Gemeinde **ST. STEFAN OB STAINZ**

FLÄCHENWIDMUNGSPLANÄNDERUNG 1.21

„afg Sichartsberg“

Vereinfachtes Verfahren gem. §39 StROG 2010

Plan-Nr: **SOS-FLÄ-1.21**
 Datum: **16/04/24**

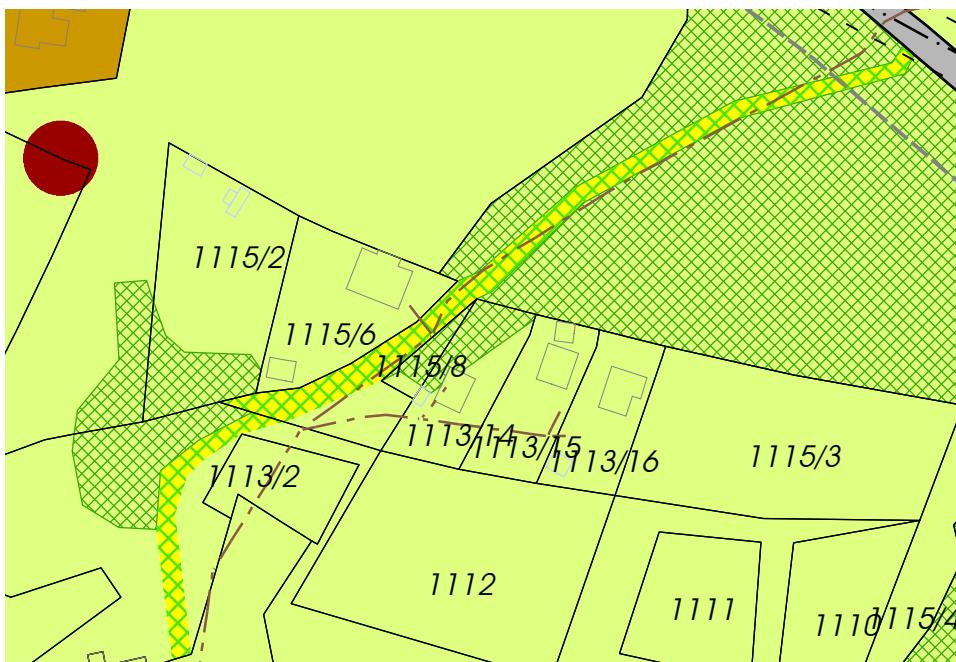
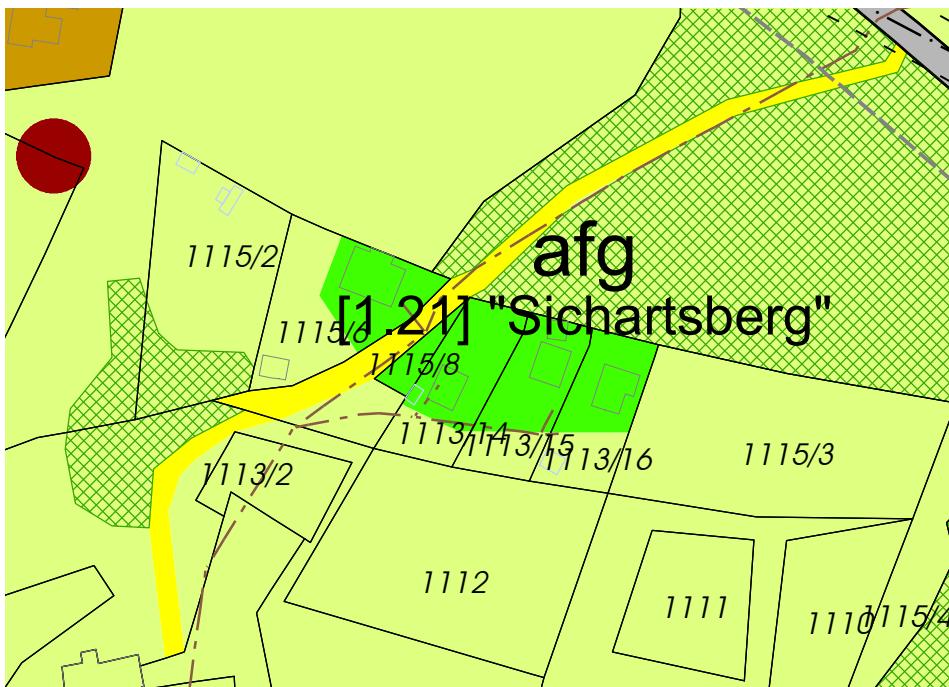
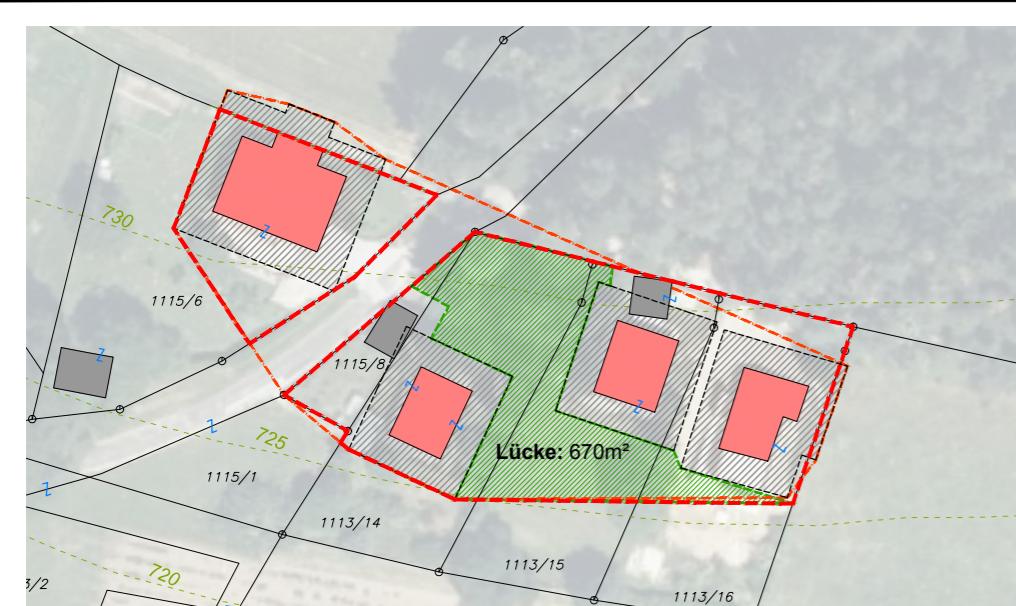
- Zur Bestimmung des § 2 Z1 der Entwurfsunterlage ist im Sinne der gebotenen Rechtssicherheit ein ergänzender konkreter Verweis auf die Plandarstellung mit dem Ist- bzw. Soll-Stand der FWP-Änderung erforderlich.

• Verweis auf Plandarstellung im Wortlaut

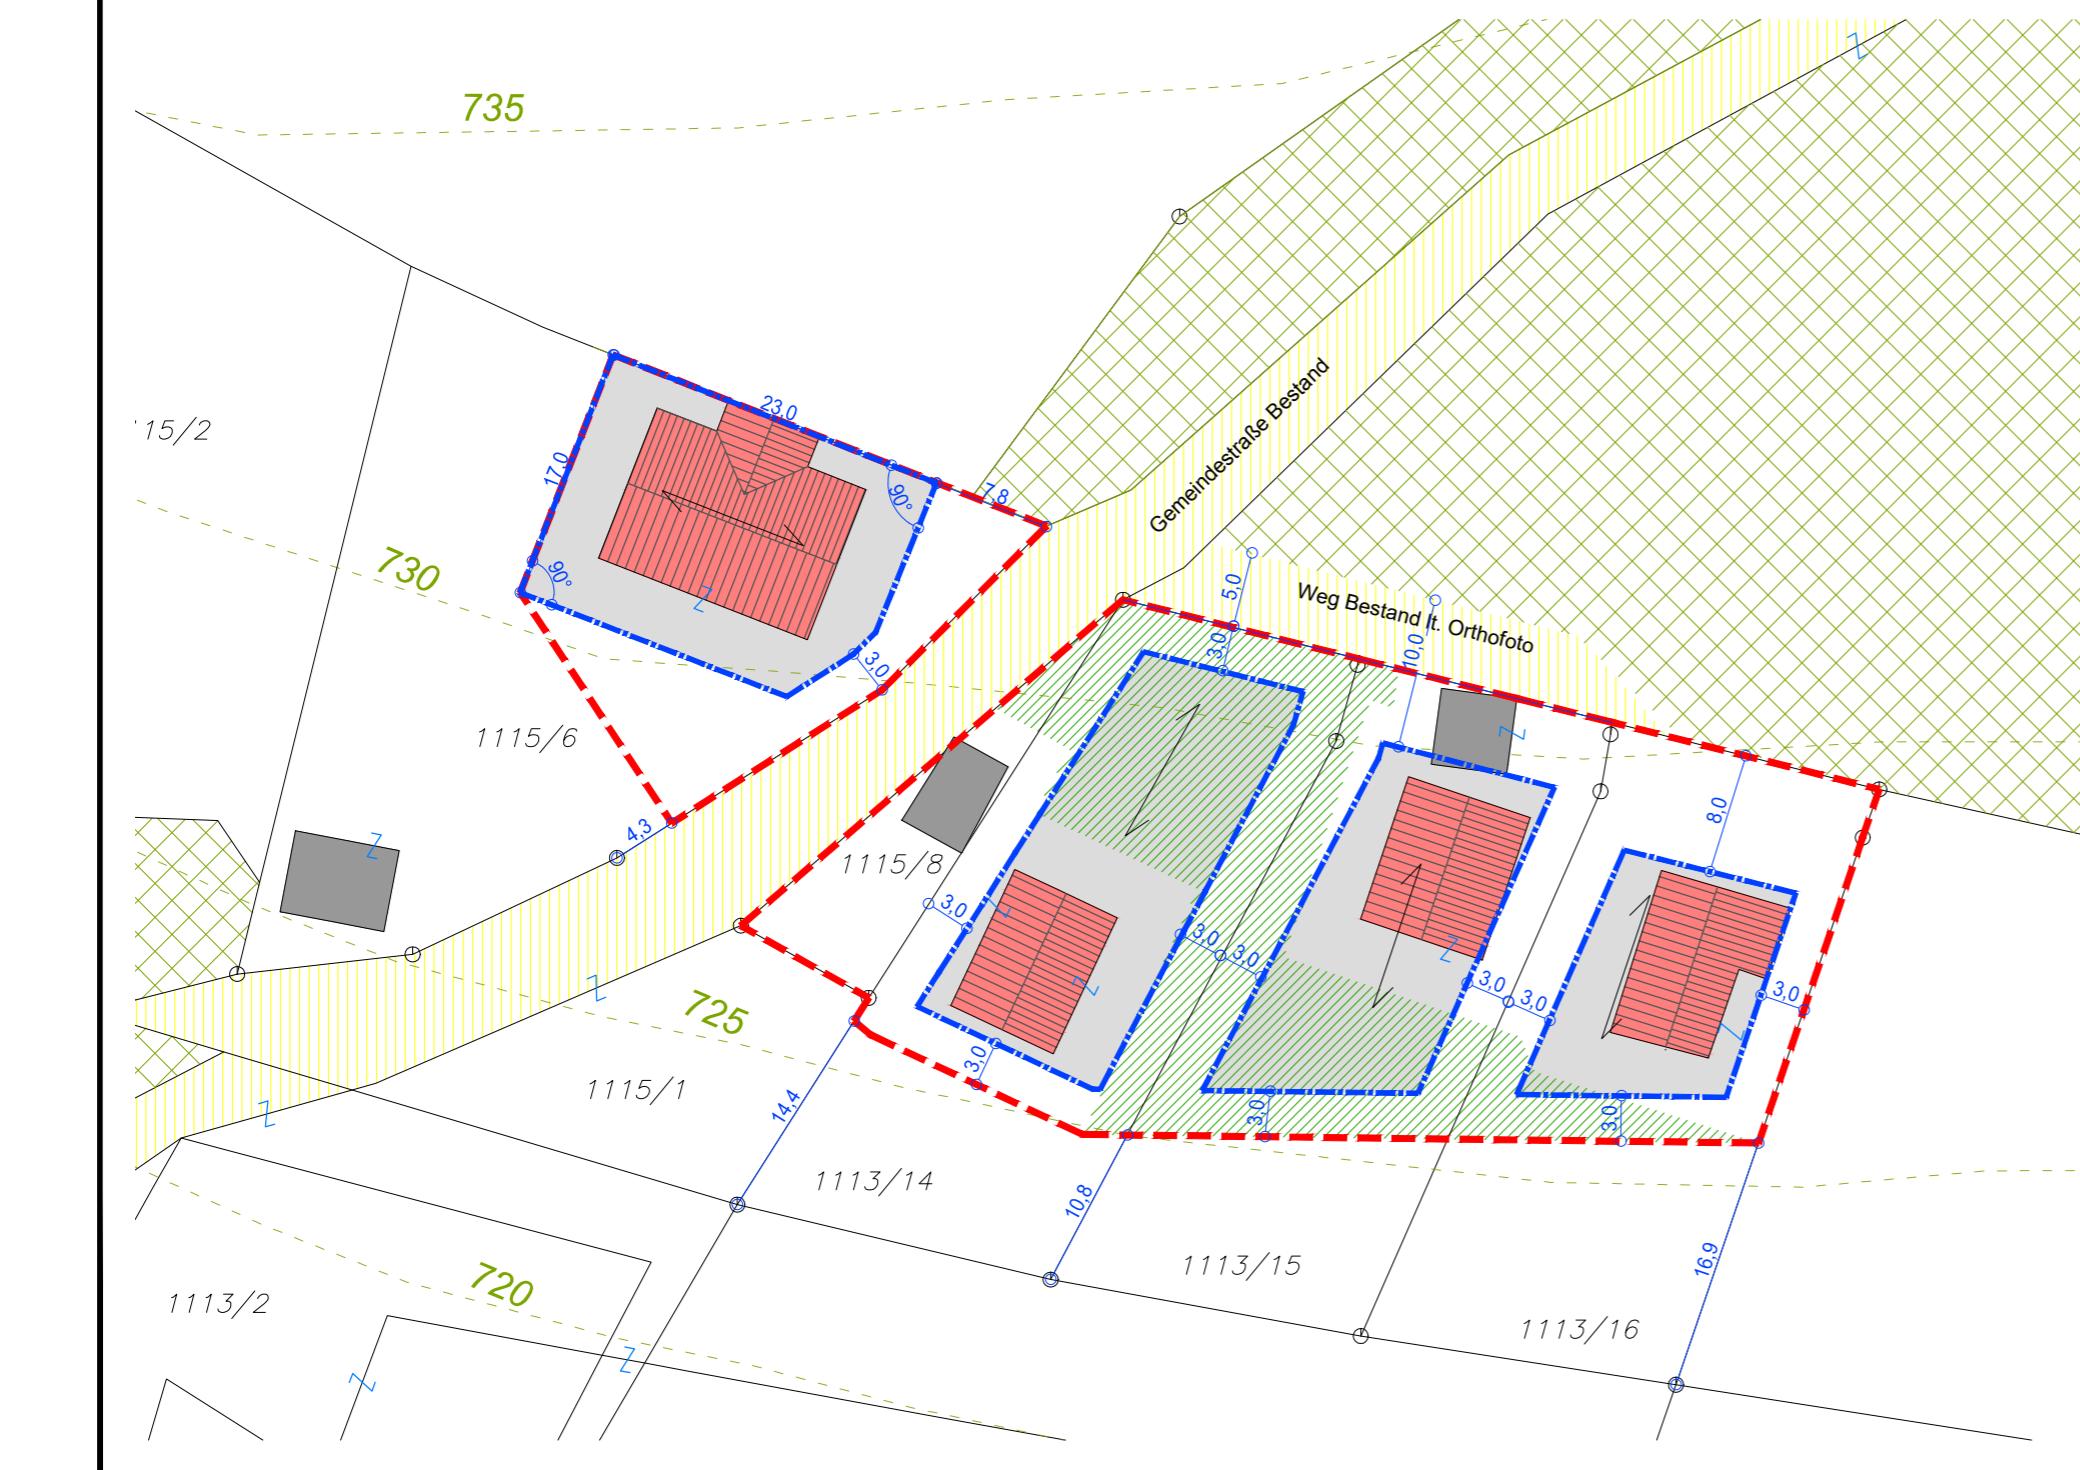
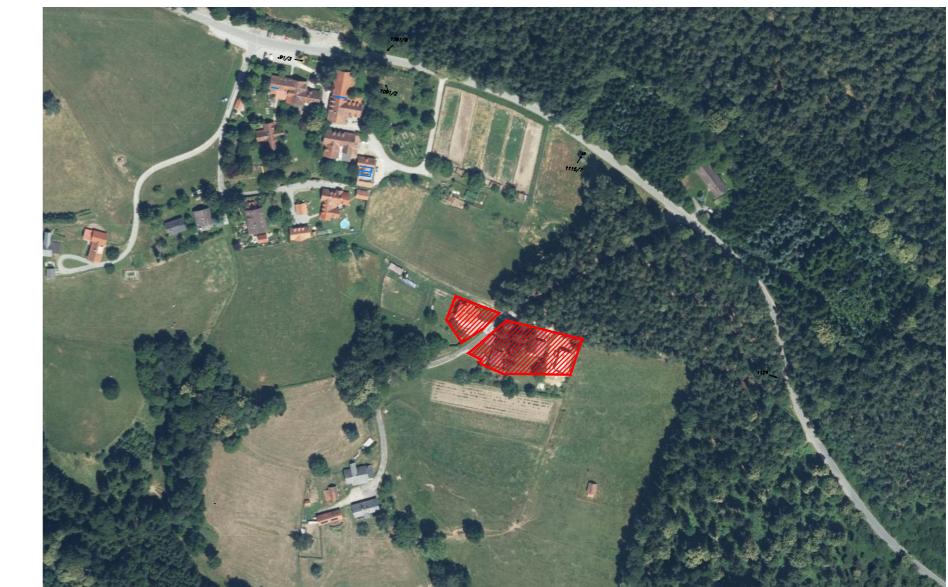
- Grundsätzlich ist bei der Festlegung eines Auffüllungsgebietes die gebietsbegründende „Umrisslinie“ ausschließlich um bestehende Wohngebäude zu ziehen. In den Entwurfsunterlagen wurde auch eine „sonstige bauliche Anlage“ berücksichtigt, weshalb die Umrisslinie und allenfalls auch die Lückenfläche im Sinne der einleitenden Ausführung anzupassen sind. Dabei wird auf Seite 19 der Erläuterungen um Prüfung der dort angeführten Lückenfläche von rund 280m² ersucht.

Dabei schließt der östlich der Gemeindestraße geplante bebaubare Bereich mit einer einzigen Baugrenzlinie für sämtliche Grundstücke auf dieser Teilfläche des Auffüllungsgebietes maßstabssprengende Baukörper nicht aus, weshalb Einschränkungen bzw. Unterteilungen des bebaubaren Bereiches sowie einschränkende Vorgaben zB durch Festlegung maximal zulässiger Gebäudeängen erforderlich sind, um dauerhaft eine der Zielsetzung des StROG entsprechende Entwicklung einer visuellen Gesamteinheit sicher zu stellen.

- Auf Seite 17 der Erläuterungen wird – auch mit Verweis auf den Bebauungsgrundlagenplan (dort 670m²) – unverändert um Prüfung der angeführten Lückengröße von rund 280m² ersucht.

Auf Grundstück Nr. 1113/14 befindet sich laut aktuellem FWP (Beilage IST-Stand, GIS Steiermark) eine als Wald gewidmete Fläche, weshalb die Festlegung einer Lücke in diesem Bereich fachlich in Frage gestellt wird. Zur im Bebauungsgrundlagenplan dargestellten Abgrenzungsprüfung wird angemerkt, dass bauliche Anlagen, die nicht der Wohnnutzung dienen, nicht zur Herleitung der Abgrenzung heranzuziehen sind.

Baugrenzlinien in Auffüllungsgebieten sind bauplatzbezogen abzugrenzen. Eine Baugrenzlinie des vorliegenden Bebauungsgrundlagenplans fasst drei Grundstücke zusammen (Gst. Nr. 1113/14; 1113/15; 1113/16). Diese Zusammenfassung der Bauplätze ermöglicht die grundsätzliche Veränderung der vorhandenen Bebauungsstruktur und damit eine Auflösung der visuellen Gesamteinheit.

Betreffend der unterschiedlich festgelegten Abstände der Baugrenzlinie im östlichen Planungsbereich nach Norden wird in den Erläuterungen ergänzt, dass dies erfolgt um eine versetzte Anordnung der Baukörper sicherzustellen und somit eine monotone Gebäudeflucht entlang der Zufahrtsweges zu vermeiden. Angemerkt wird, dass im südlichen Bereich des Planungsraumes durch den Ausweiszuschnitt, dies ebenfalls gegeben ist.
- **Nachvollziehbarkeit Festlegungen** zur Gänze
